KRÁLOVÉHRADECKÝ KRAJ

ZPRÁVA O UPLATŇOVÁNÍ ZÁSAD ÚZEMNÍHO ROZVOJE KRÁLOVÉHRADECKÉHO KRAJE V UPLYNULÉM OBDOBÍ (květen 2021 – květen 2025)

N Á V R H K P R O J E D N Á N Í

Obr. č. 2 Výřez výkresu I.2.b.1. VÝKRES PLOCH A KORIDORŮ Úplného znění ZÚR KHK po Aktualizacích č. 1, 2,3,4 a 5 s vyznačením zájmového území zdroj (autor)

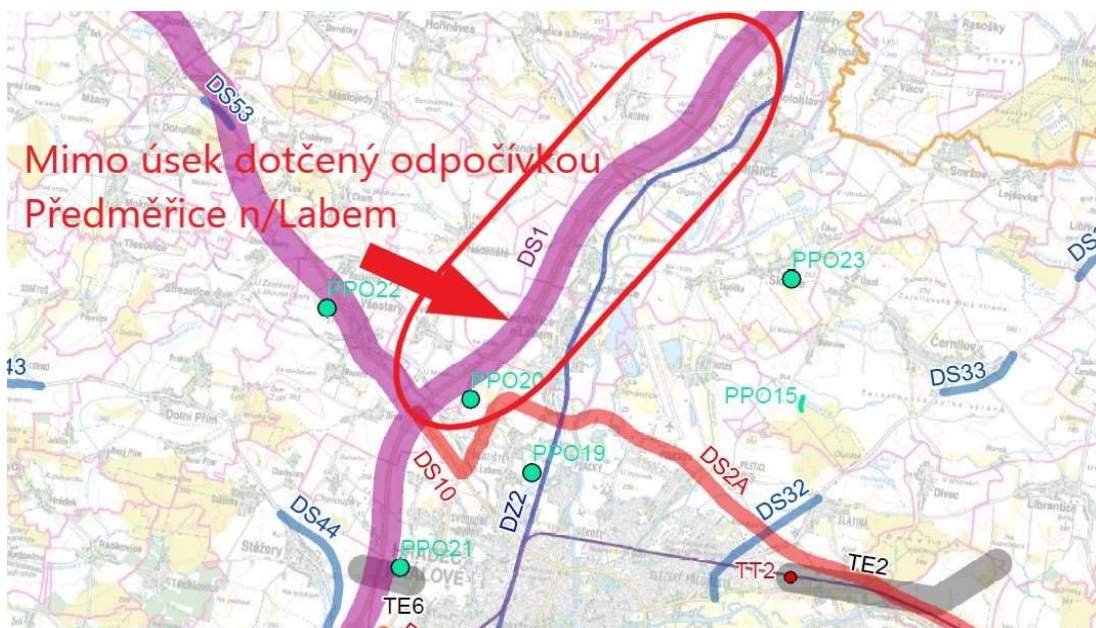
Na základě požadavku MD ČR bude **vypuštěna část koridoru DS1** v rozsahu stavby D11 1106 Hradec Králové – Smiřice mimo úsek dotčený připravovanou odpočívkou D11 Předměřice nad Labem.

Obr. č. 3 Výřez výkresu I.2.b.1. VÝKRES PLOCH A KORIDORŮ Úplného znění ZÚR KHK po Aktualizacích č. 1, 2,3,4 a 5 s vyznačením zájmového území zdroj (autor)

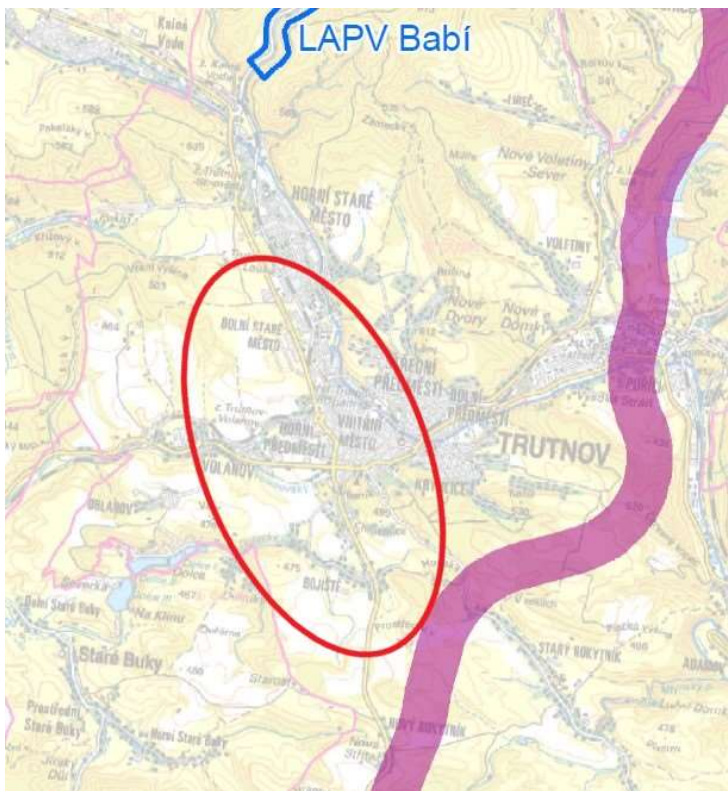
V rámci Změny č. 7 ZÚR KHK bude na základě předaných územně plánovacích podkladů prověřen a **zapracován požadavek MD ČR na vymezení koridoru silnice I/14 Trutnov**, západní obchvat.

Obr. č. 4 Výřez výkresu I.2.b.1. VÝKRES PLOCH A KORIDORŮ Úplného znění ZÚR KHK po Aktualizacích č. 1, 2,3,4 a 5 s vyznačením zájmového území zdroj (autor)

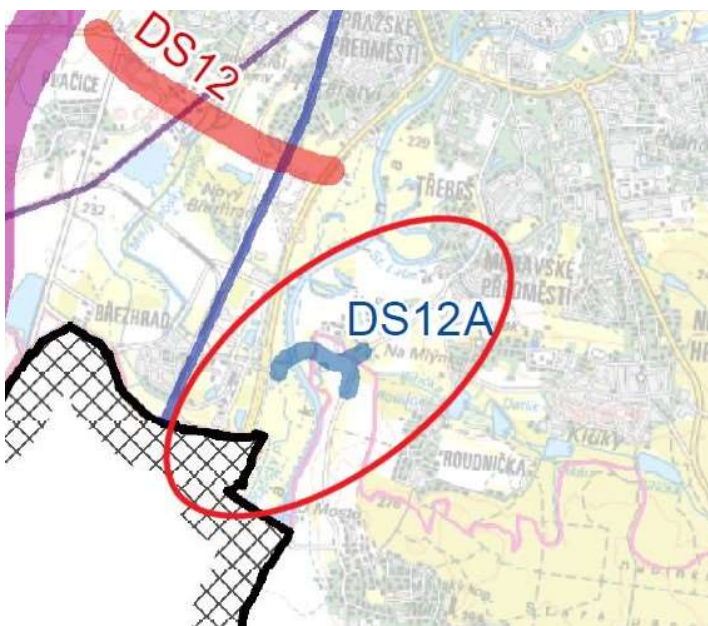
Na základě požadavku města Hradec Králové bude v rámci Změny č. 7 ZÚR KHK **prověřena úprava** již vymezeného koridoru DS12A ve správním území města Hradec Králové.

Obr. č. 5 Výřez výkresu I.2.b.1. VÝKRES PLOCH A KORIDORŮ Úplného znění ZÚR KHK po Aktualizacích č. 1, 2,3,4 a 5 s vyznačením zájmového území zdroj (autor)

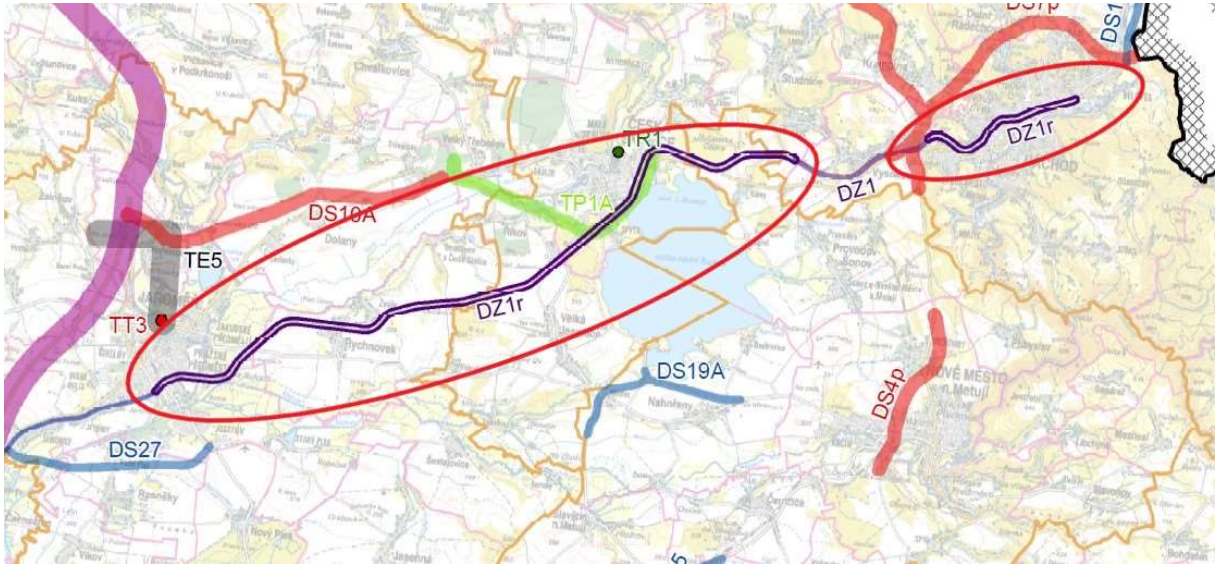
Na základě požadavku MD ČR v rámci modernizace a elektrifikace celostátní železniční trati č. 032 (mimo tzv. Vysokovské spojky) v úseku Jaroměř – Náchod (DZ1r) – územní rezervu prověřit a **převést na koridor veřejně prospěšné stavby** a dále také požaduje prověřit možnost sloučení s koridorem DZ1, tak aby vznikl jeden souvislý koridor pro železniční infrastrukturu.

Obr. č. 6 Výřez výkresu I.2.b.1. VÝKRES PLOCH A KORIDORŮ Úplného znění ZÚR KHK po Aktualizacích č. 1, 2,3,4 a 5 s vyznačením zájmového území zdroj (autor)

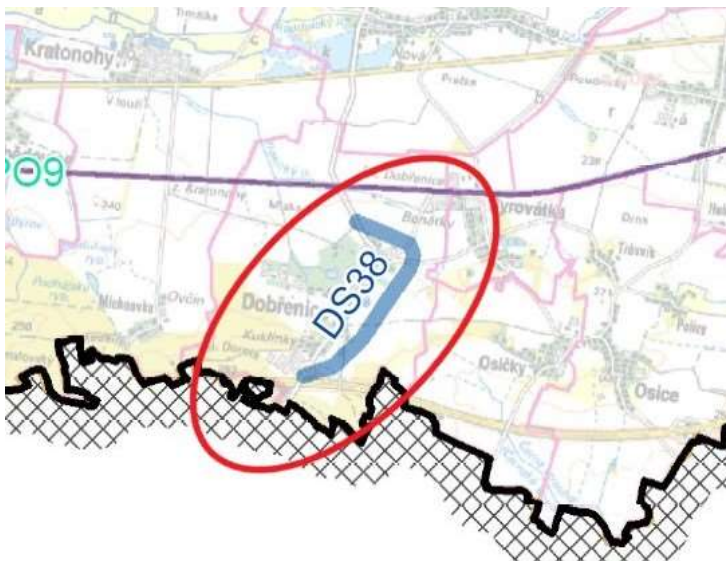
V rámci Změny č. 7 ZÚR KHK na základě požadavku obce Stěžery **prověřit vypuštění koridoru silnice II/324 v prostoru Stěžer** (s novým napojením na dnešní silnici I/11) (DS44).

Obr. č. 8 Výřez výkresu I.2.b.1. VÝKRES PLOCH A KORIDORŮ Úplného znění ZÚR KHK po Aktualizacích č. 1, 2,3,4 a 5 s vyznačením zájmového území zdroj (autor)

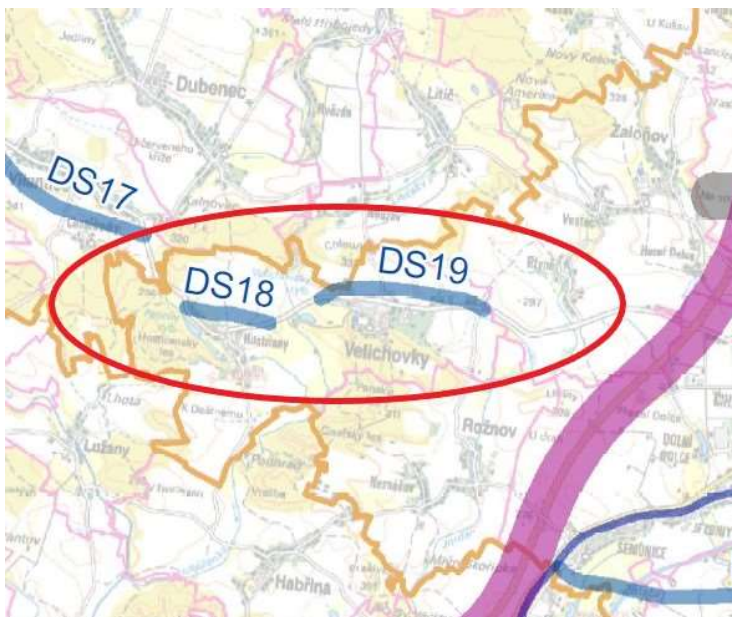
V rámci Změny č. 7 ZÚR KHK na základě požadavků obce Velichovky **prověřit vypuštění koridorů** silnice II/258 v prostoru Velichovek (Hustířany) (DS18) a silnice II/285 – v prostoru severně od Velichovek (DS19).

Obr. č. 11 Výřez výkresu - bezešvý výkres pasport ÚPD KHK – platná ÚPD Broumov, ÚPD Hejtmánkovice zdroj (autor)

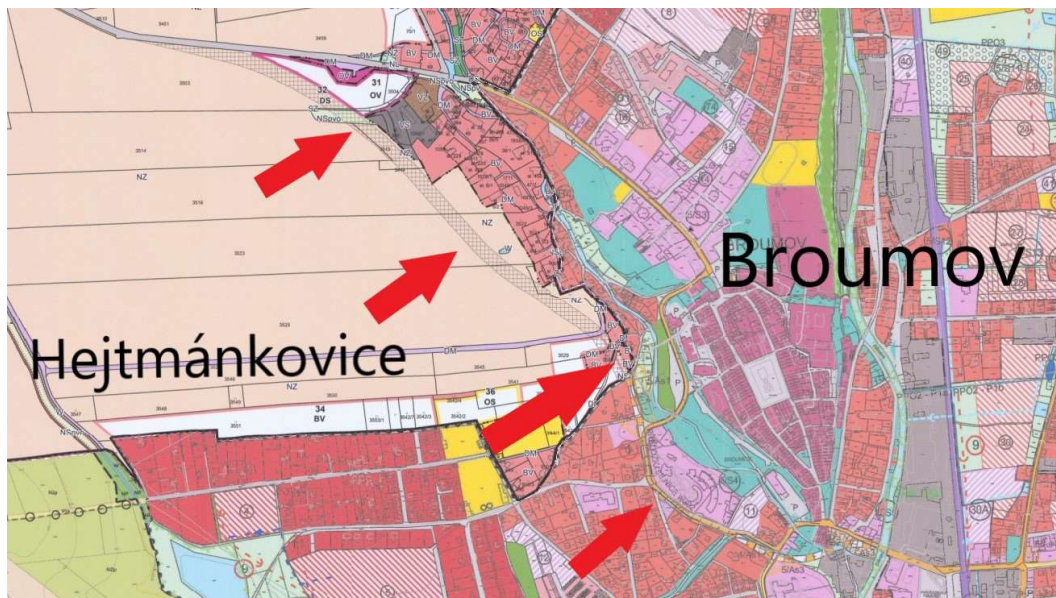
V rámci Změny č. 7 ZÚR KHK prověřit nové vymezení koridoru silnice II/302, II/303 v prostoru správního území města Broumov s přesahem do správního území Hejtmánkovice, když uvedené řešení koridoru silnice II. třídy je již vymezené a územně stabilizované v územně plánovací dokumentaci města Broumov a obce Hejtmánkovice jako veřejně prospěšná stavba WD1.

Obr. č. 12 Výřez výkresu I.2.b.1. VÝKRES PLOCH A KORIDORŮ Úplného znění ZÚR KHK po Aktualizacích č. 1, 2,3,4 a 5 s vyznačením zájmového území zdroj (autor)

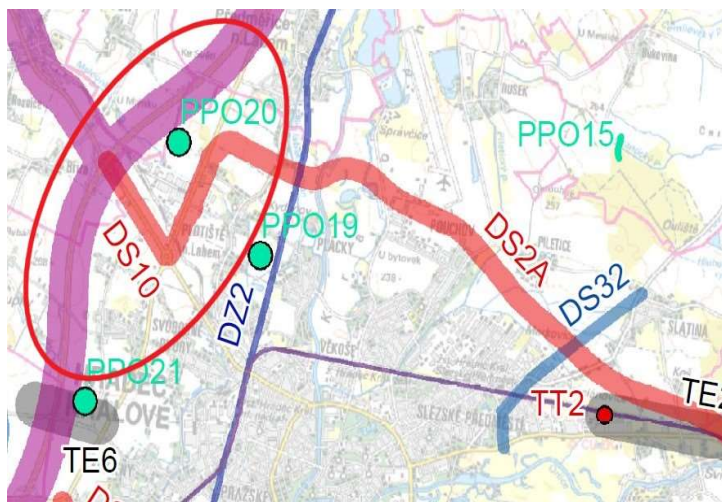
V rámci Změny č. 7 ZÚR KHK prověřit vymezení územní rezervy přímého propojení silnice I/11 (Severní tangenta) (DS2A) na dálnici D11 (DS1).

Obr. č. 15 Výřez výkresu I.2.b.1. VÝKRES PLOCH A KORIDORŮ Úplného znění ZÚR KHK po Aktualizacích č. 1, 2,3,4 a 5 s vyznačením zájmového území zdroj (autor)

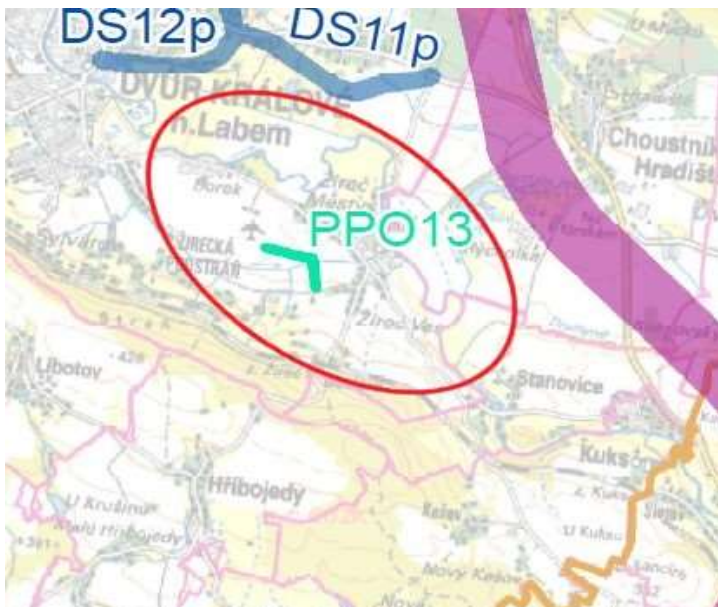
- 2) PPO13 Suchá nádrž Žireč – dokončeno zkolaudováno

Obr. č. 16 Výřez výkresu I.2.b.1. VÝKRES PLOCH A KORIDORŮ Úplného znění ZÚR KHK po Aktualizacích č. 1, 2,3,4 a 5 s vyznačením zájmového území zdroj (autor)

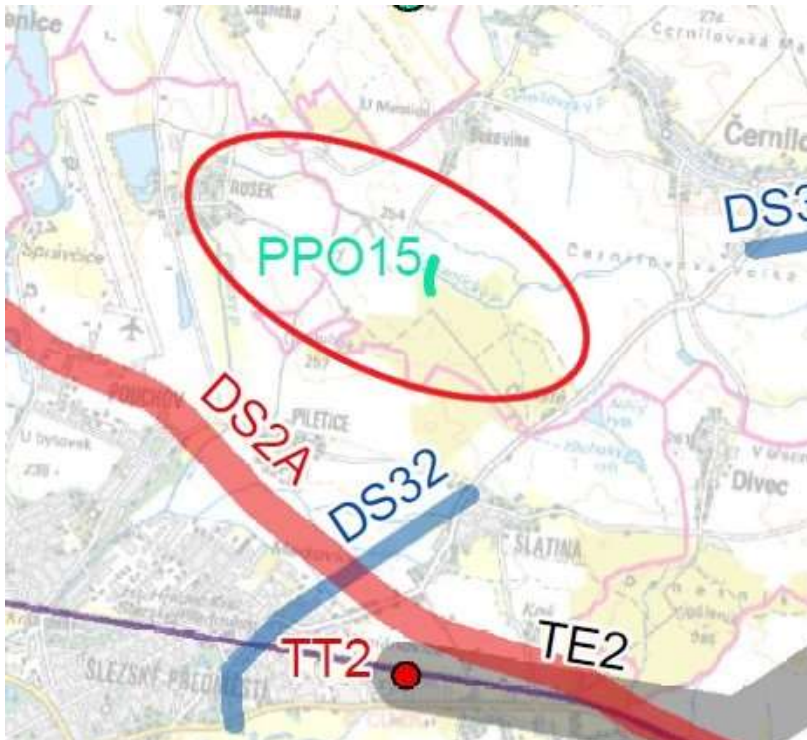
3) PPO15 Suchá nádrž Rusek – dokončeno předpoklad kolaudace v roce 2025

Obr. č. 17 Výřez výkresu I.2.b.1. VÝKRES PLOCH A KORIDORŮ Úplného znění ZÚR KHK po Aktualizacích č. 1, 2,3,4 a 5 s vyznačením zájmového území zdroj (autor)

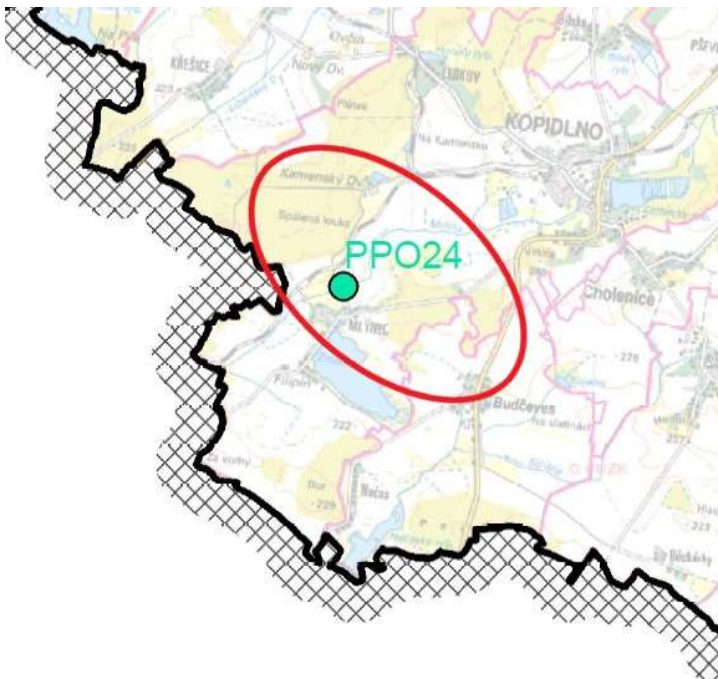
4) PPO24 Mrlina, Vestec -Rožďalovice -poldr Mlýnec – dokončeno, zažádáno o kolaudaci

Obr. č.18 Výřez výkresu - výkres pasport ÚPD KHK – platná ÚPD Výrava.....zdroj (autor)

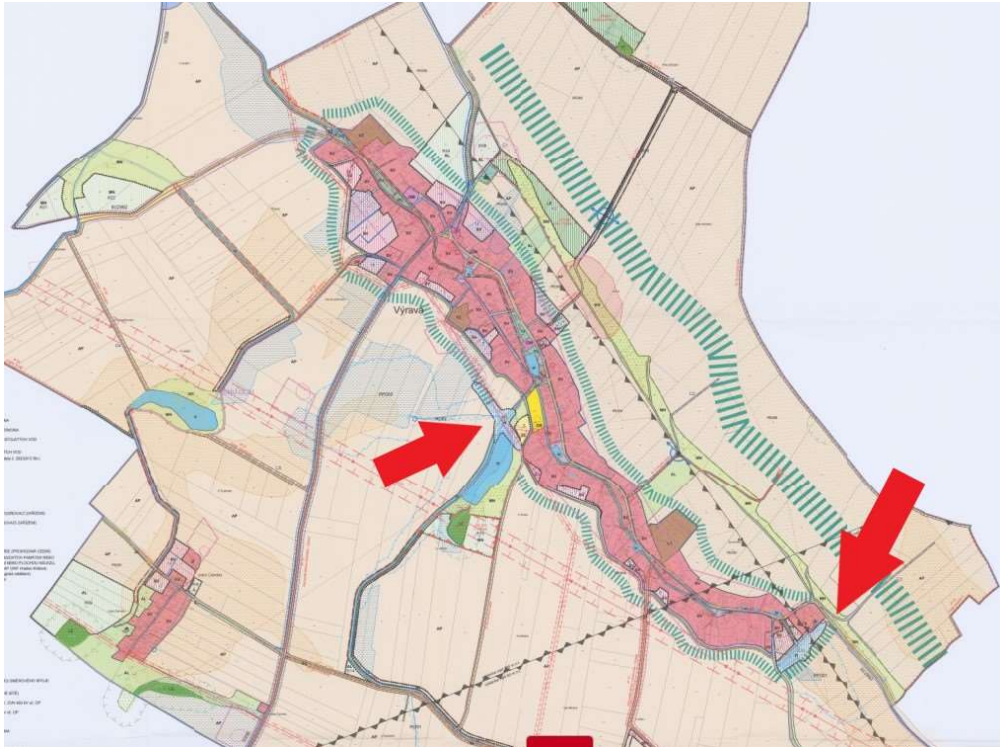
V rámci změny č. 7 ZÚR KHK prověřit požadavek MZE ČR na **vymezení** protipovodňových opatření Suchá retenční nádrž Výrava, Výravský potok, Suchá retenční nádrž Výrava, Libníkovický potok, která jsou již vymezena a územně stabilizována v platné územně plánovací dokumentaci obce Výrava jako veřejně prospěšné stavby.
